西岡公園再整備計画 第2回説明会のご報告

ニュースレター vol.4

意見交換の内容とまとめ（橋梁について）

図. 第2回説明会で提示した橋梁の平面図

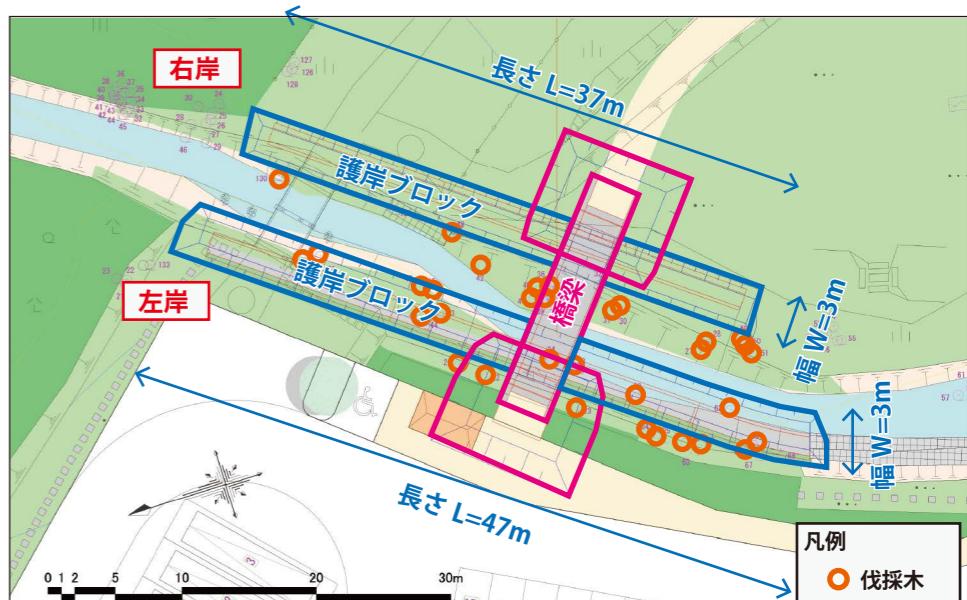
- 西岡公園は2008年に策定された基本計画において、住民の協力のもとで自然を保護し過度な構造物などは設置しないこととされている。現状の木橋を補強して使い続けてはどうでしょうか。

- 橋の規模を歩道用のもっと小規模な橋とすればよいのではないか。

- 吊り橋のように橋を長くして、川に影響のないようにすればいいのではないか？

- 橋を設置した場合の自然環境に与える影響や保全方法について、不明瞭な部分があるため、橋の設置の可否についての判断ができない。施工による環境への影響や施工後の環境復元なども含めた具体的な計画を示してもらいたい。

- 木橋は公園の敷地外にあり札幌市の所有物ではありません。また、老朽化が著しく危険であり、補強も難しい状態です。

- 橋は、公園利用者が安全に芝生広場へ渡るため、公園の維持管理作業に必要な車両が通行する目的で設置します。持続的な公園の維持管理のために必要な施設となります。

- 護岸は、橋梁の周囲の洗堀を防ぐために必要となります。また、木橋撤去部やすでに洗堀を受けている部分も将来的な安全を考え護岸が必要となります。

- 護岸の必要な範囲は河川条件により決まるため、橋の規模を小さくしても、樹木の伐採への改善策とはなりません。

- 構造的に吊り橋は橋長が長くなるため適しません。橋長を長くすると駐車場の確保に影響するため、物理的に難しいです。

- 今回いただきましたご意見を踏まえまして、特に環境の保全について検討し、令和6年度以降も、引き続き話し合いの場を設けていきたいと思います。

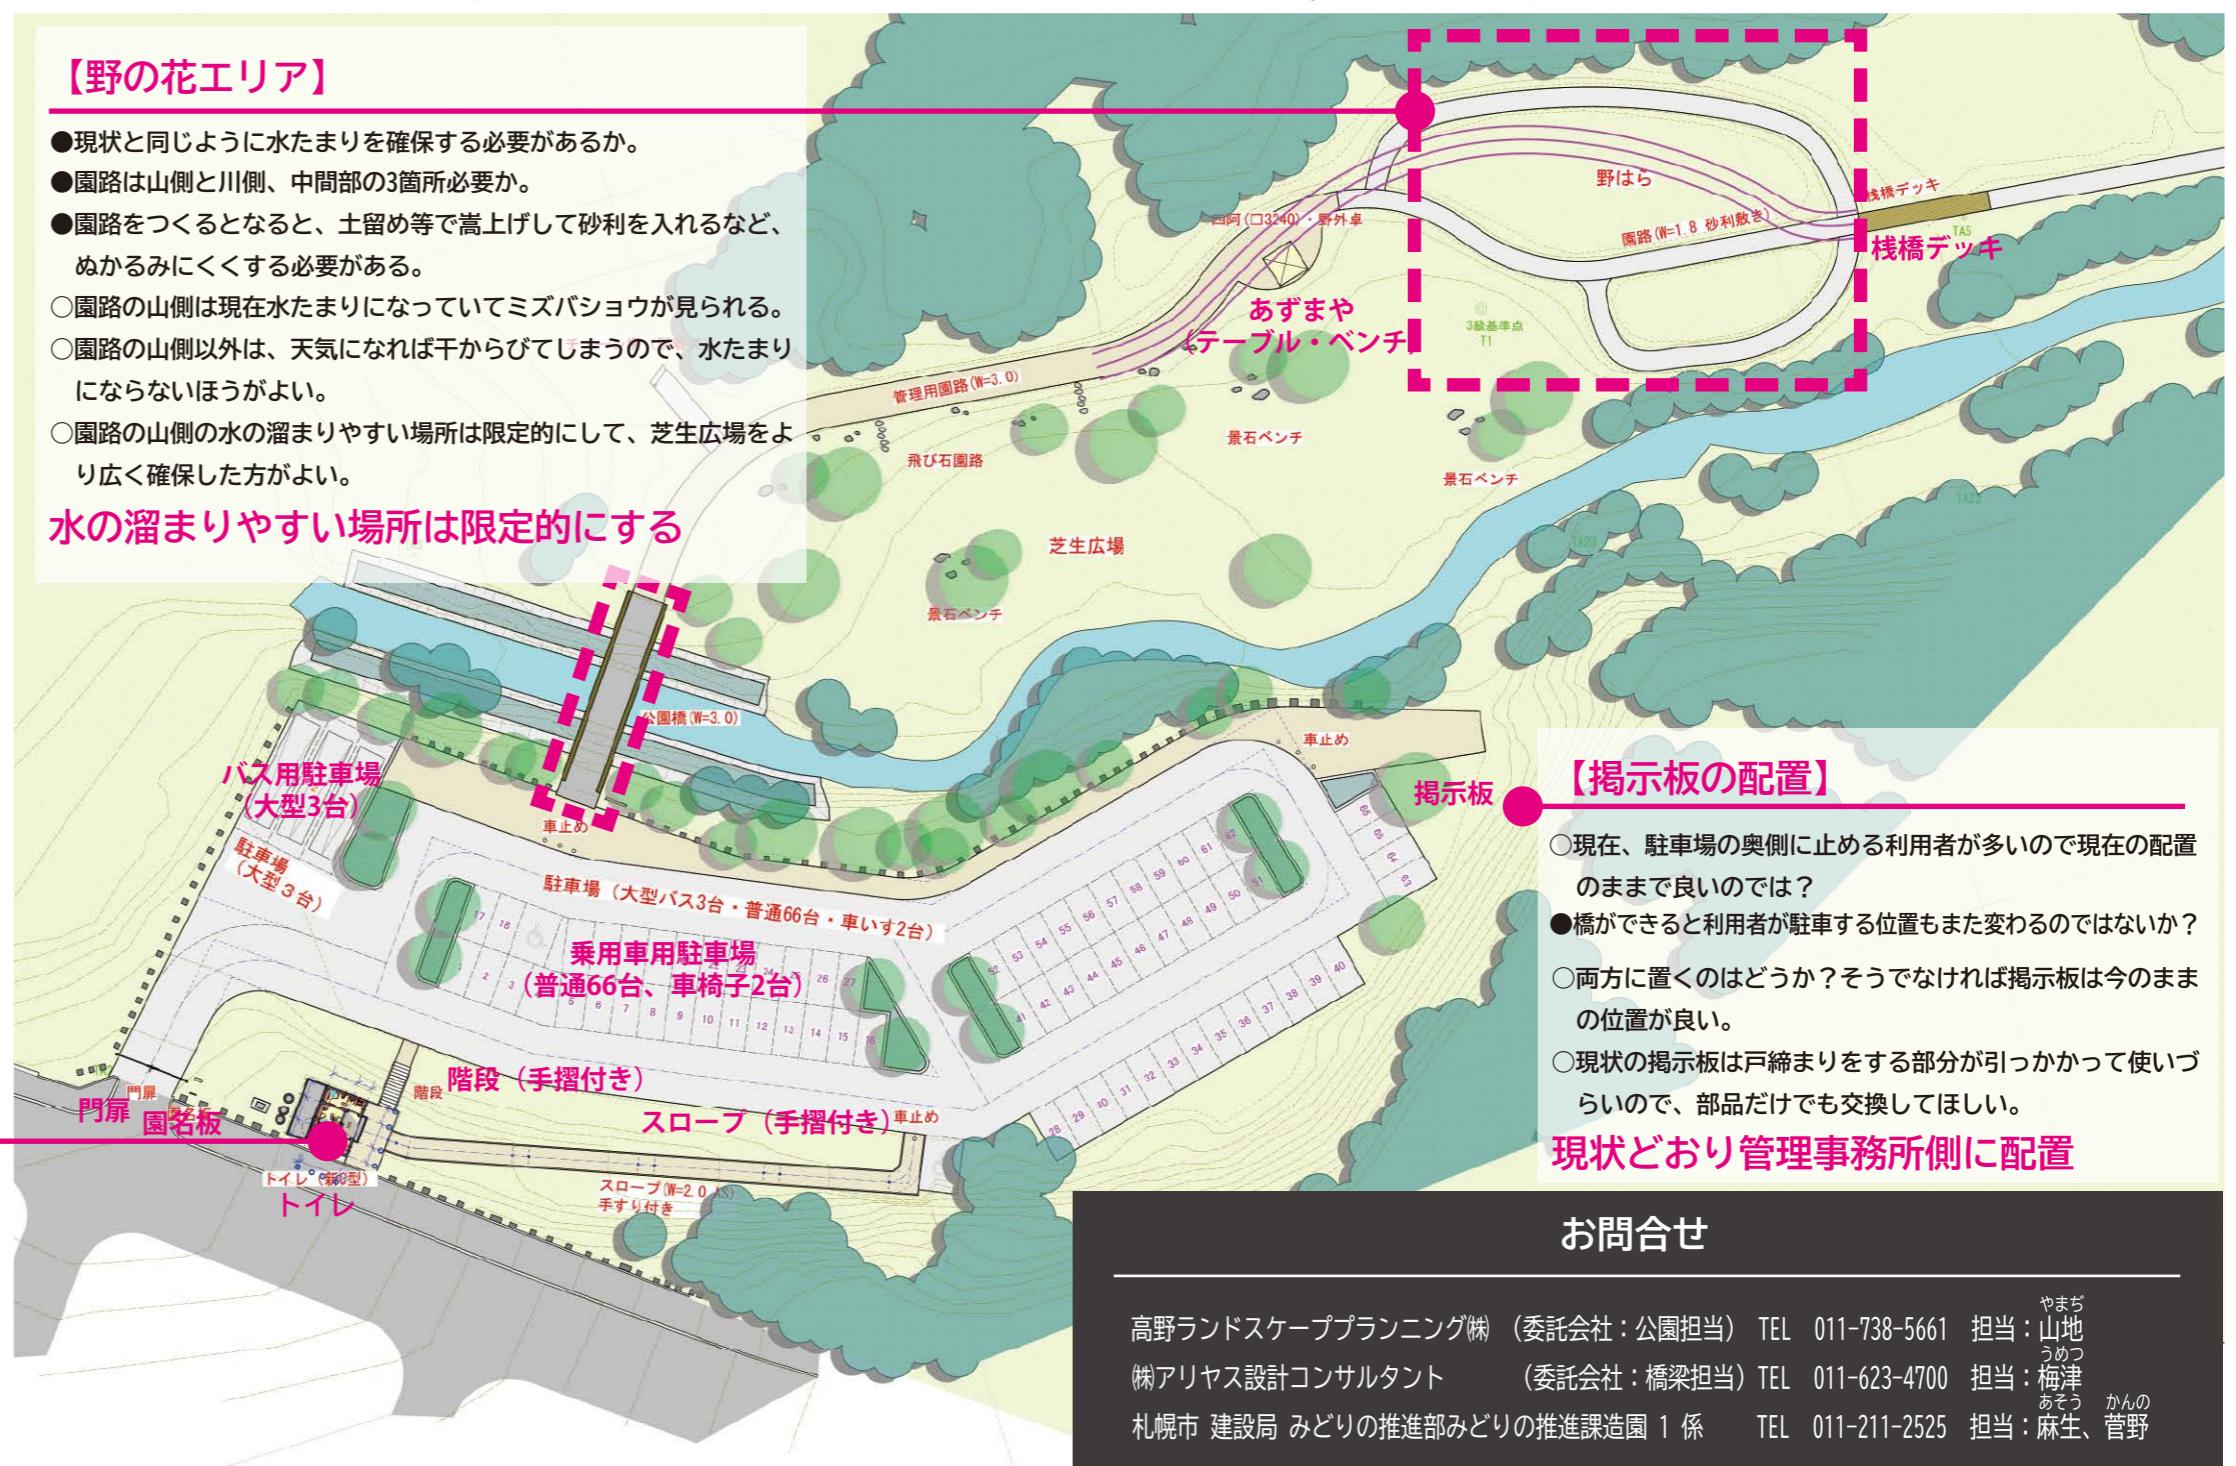
- 現状と同じように水たまりを確保する必要があるか。
 - 園路は山側と川側、中間部の3箇所必要か。
 - 園路をつくるとなると、土留め等で嵩上げして砂利を入れるなど、ぬかるみにくくする必要がある。
 - 園路の山側は現在水たまりになっていてミズバショウが見られる。
 - 園路の山側以外は、天気になれば干からびてしまうので、水たまりにならないほうがよい。
 - 園路の山側の水の溜まりやすい場所は限定的にして、芝生広場をより広く確保した方がよい。

橋梁ができることで、芝生広場側は1.5～2.0m程度、土を盛って高くなりますが、園路から芝生広場へどこからでもアクセスしやすいように、緩やかな傾斜の法面にします。

園路は現状と同様に嵩上げし、山裾側に雪解け水が溜まるようにして、ミズバショウなど水生植物が生育できるようにします。また、嵩上げすることで、ぬかるみなく通行できるようにします。

水の溜まりやすい場所は限定的にする
